INFORME DE CONTROL ESPECÍFICO
N° 001-2022-2-0389-SCE

SERVICIO DE CONTROL ESPECÍFICO A HECHOS CON PRESUNTA IRREGULARIDAD

"OBRA: AMPLIACIÓN Y MEJORAMIENTO DEL SISTEMA DE AGUA POTABLE, SISTEMAS DE ALCANTARILLADO CON TRATAMIENTO DE AGUAS RESIDUALES E INSTALACIÓN DE LETRINAS EN EL CENTRO POBLADO DE CCAPI Y LOS SECTORES DE VISTA ALEGRE Y CALLANCHA, DISTRITO DE CCAPI, PROVINCIA DE PARURO – CUSCO"

IMAGEN N° 1
MEDIDOR PARSHALL Y REGLA ESPECIFICADA EN EL PLANO CP-01

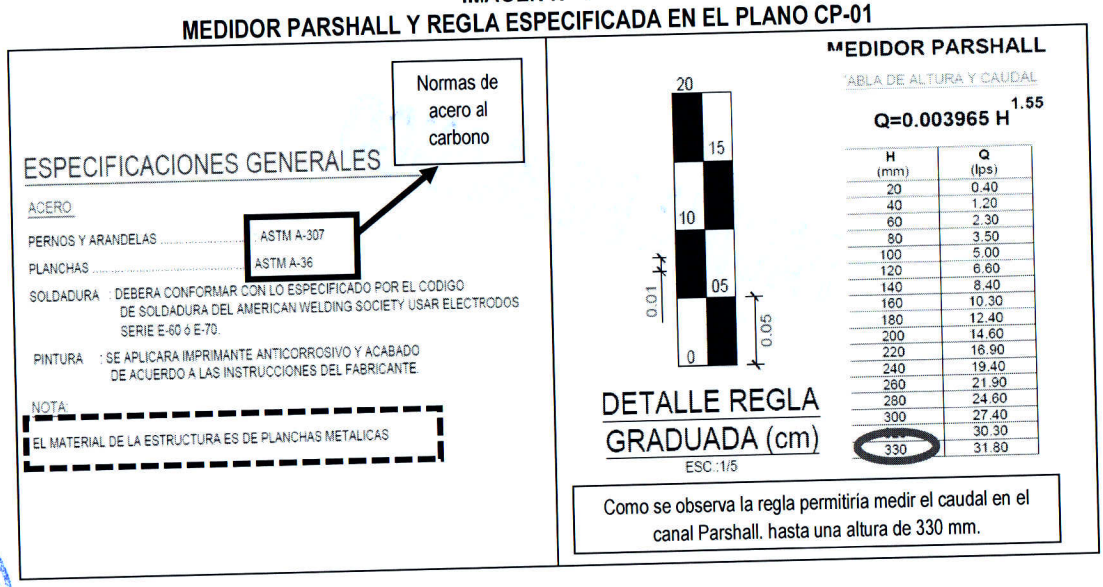
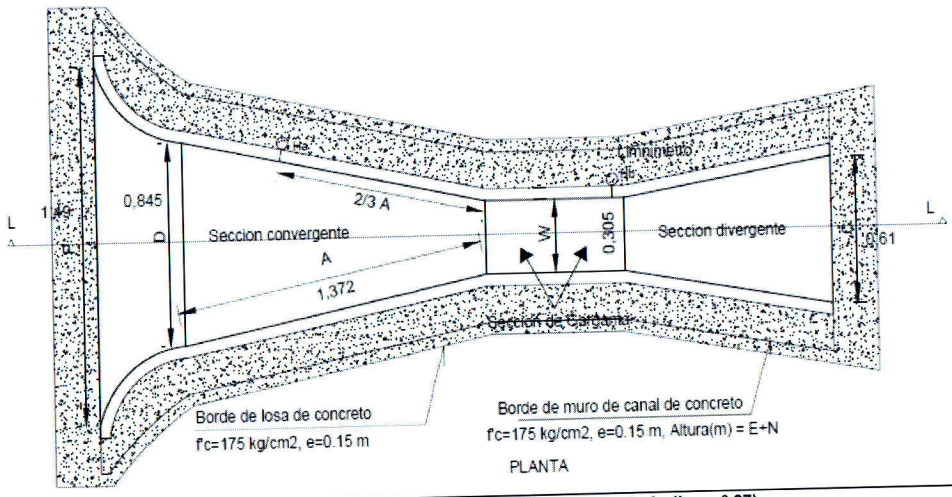
Según el Expediente Técnico, en el plano CP-01 de "Medidor de Caudales Parshall - PTAR" **(Apéndice n.° 27)**, se especificó que el material de la estructura del medidor es de planchas de metal en concordancia con las normas ASTM[15] A 36[16] y A 307[17], y que el medidor consta de un limnímetro o regla graduada para medir los caudales; ellos se muestran en las imágenes siguientes:

Empero, de la visita a la Obra, no se observó el canal Parshall metálico, ni tampoco la regla graduada de medición de caudales o limnímetro[19] establecido en los planos y el presupuesto del Expediente

Lo señalado, evidencia que el contratista no cumplió con ejecutar la partida 02.02.07.05.01 suministro y colocación de medidor Parshall, de acuerdo a lo establecido en las especificaciones técnicas del expediente técnico **(Apéndice n.° 28);** puesto que, si bien fue deducida en la liquidación por constituir trabajos contractuales no ejecutados, no se encontró documentación que sustente el deductivo de la partida antes de finalizar la obra, por lo que, se entiende que esta partida fue parte del contrato principal y debía ser verificada hasta la etapa de recepción.

Por otro lado, cabe acotar que, sin el limnímetro el medidor de caudales no mide el caudal y por ende no cumple su función, además al no existir el medidor de caudales Parshall metálico, no se cumple con los alcances de calidad del Expediente Técnico, en este extremo.

IMAGEN N° 3
ESTRUCTURA DE CONCRETO DEL MEDIDOR DE CAUDALES PARSHALL

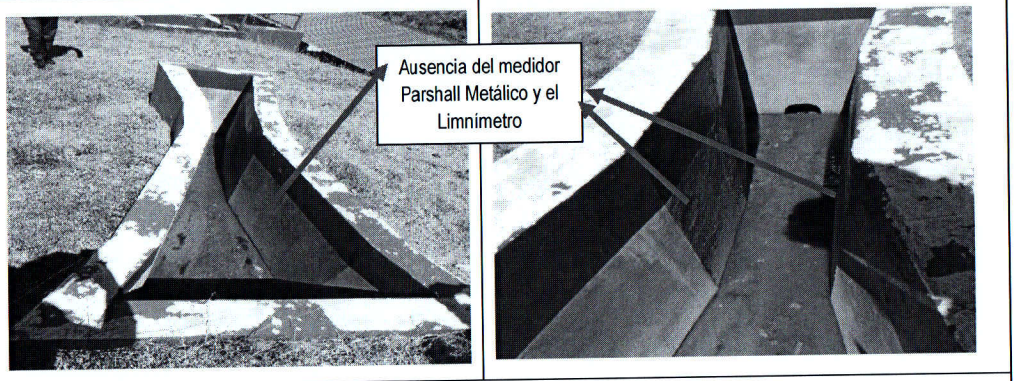
Técnico, así como, las especificaciones técnicas, tan solamente cuenta con la estructura de concreto mas no así con el medidor Parshal metálico y el limnímetro; conforme se presenta a continuación:

IMAGEN N° 4
DETALLE DE GRAVA DE 1" Y ANGULARES DE DISTRIBUCIÓN EN EL FILTRO PERCOLADOR SEGÚN EXPEDIENTE TÉCNICO

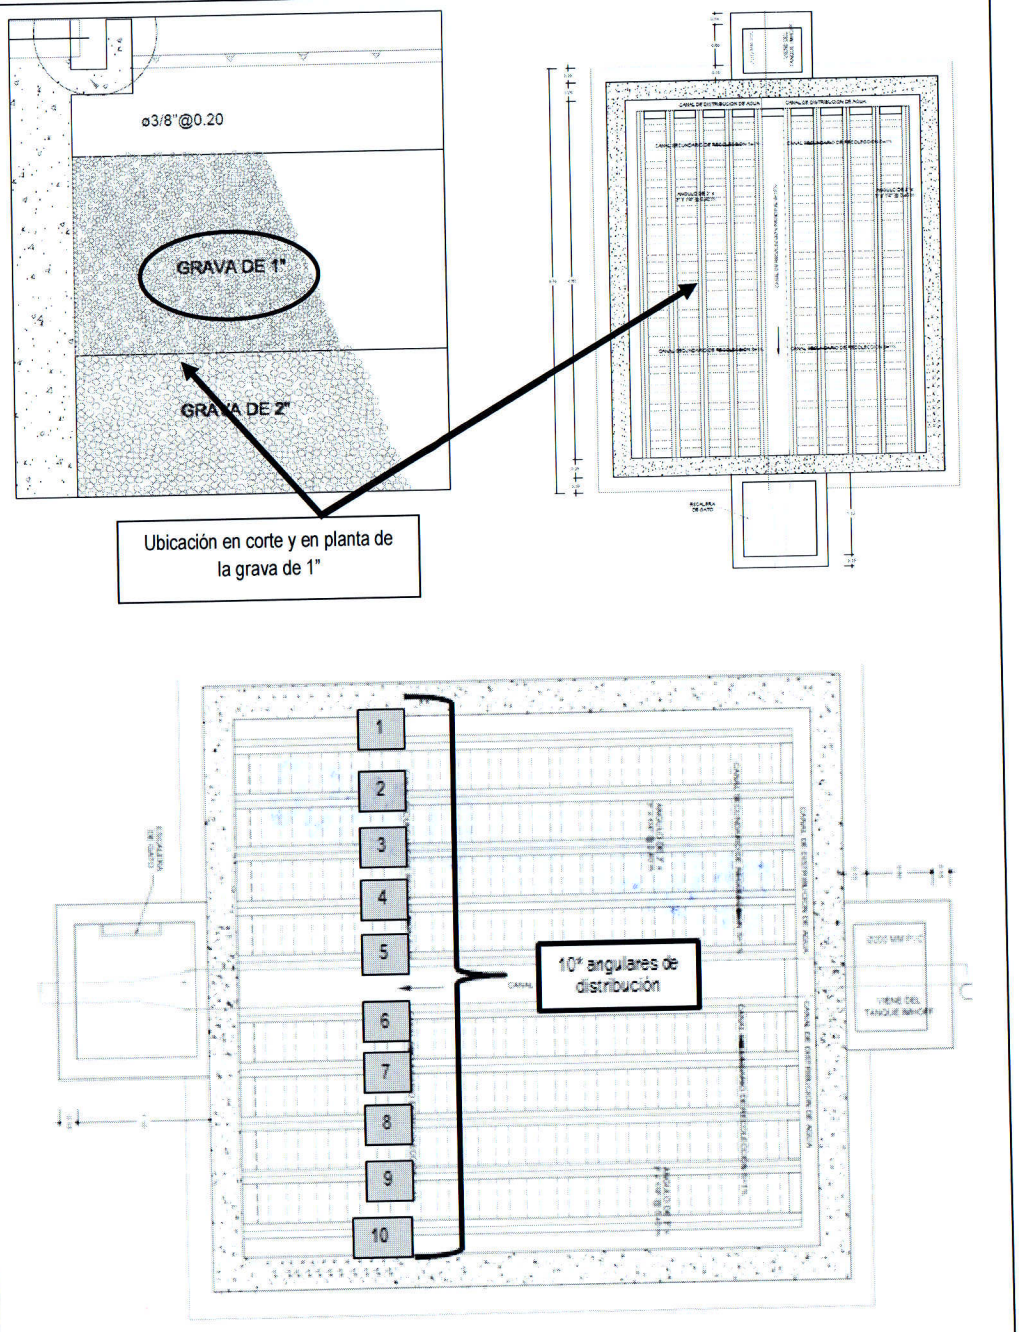
En el plano FP - 01 "Filtro Percolador" **(Apéndice n.° 32)**, se especifica el tamaño de la capa de grava superior de dicho filtro en 1" y la cantidad de angulares de distribución del efluente primario[22] (aguas residuales tratadas en el Tanque Imhoff) en diez (10) unidades, conforme se aprecia a continuación:

Lo expuesto muestra que, el filtro percolador no cuenta con la gradación de la grava especificada ni la cantidad de angulares metálicos de distribución del efluente.

Por tanto, la no ejecución de los filtros de grava conforme a lo especificado para el filtro percolador y el no colocado de los perfiles metálicos en dicho filtro en la cantidad especificada, evidencian el incumplimiento de los alcances del Expediente Técnico de la Obra, en los puntos señalados.

IMAGEN N° 6
FILTRO DE GRAVA FINAL DE 1" Y ANGULARES DE DISTRIBUCIÓN DE EFLUENTES DEL FILTRO PERCOLADOR ENCONTRADO EN LA PLANTA DE TRATAMIENTO DE AGUAS RESIDUALES (PTAR)

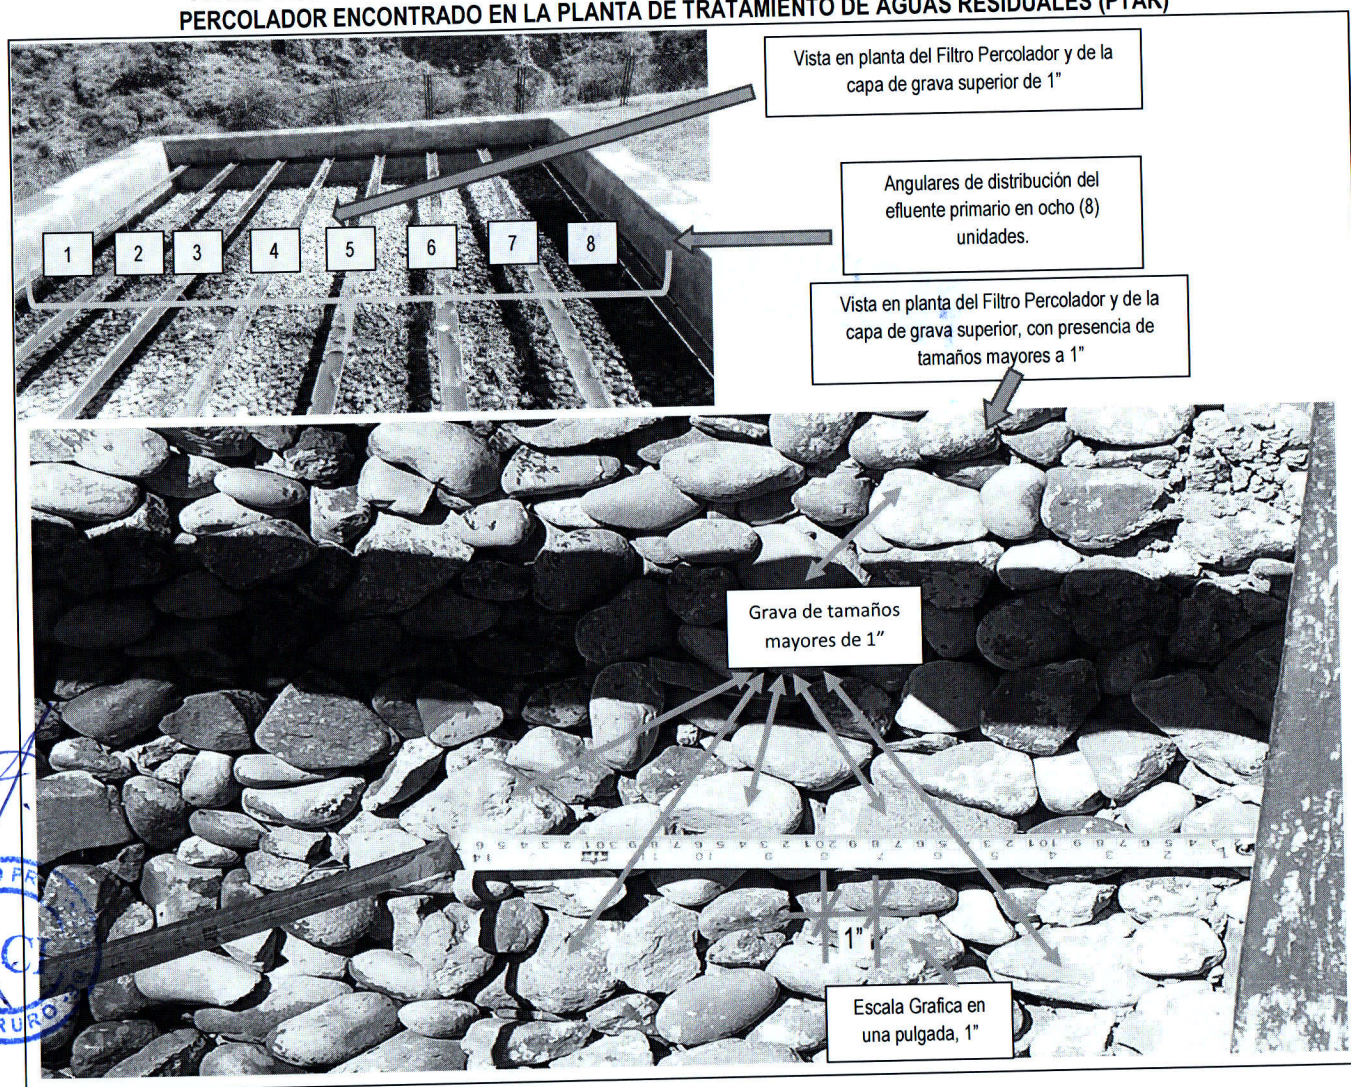
Empero, en la visita a la Obra, se identificó que el filtro de grava de 1" presentaba grava con tamaños mayores y ocho angulares de distribución del efluente primario, conforme se muestran a continuación:

Por ende, no se cumplió con el tamaño especificado para la capa de grava de 1" del filtro percolador, sin embargo, en la valorización n.° 13 de agosto de 2019 **(Apéndice n.° 34)** y la liquidación de obra **(Apéndice n.° 31)** se observa que esta partida se valorizó en su totalidad, conforme se detalla en el cuadro siguiente:
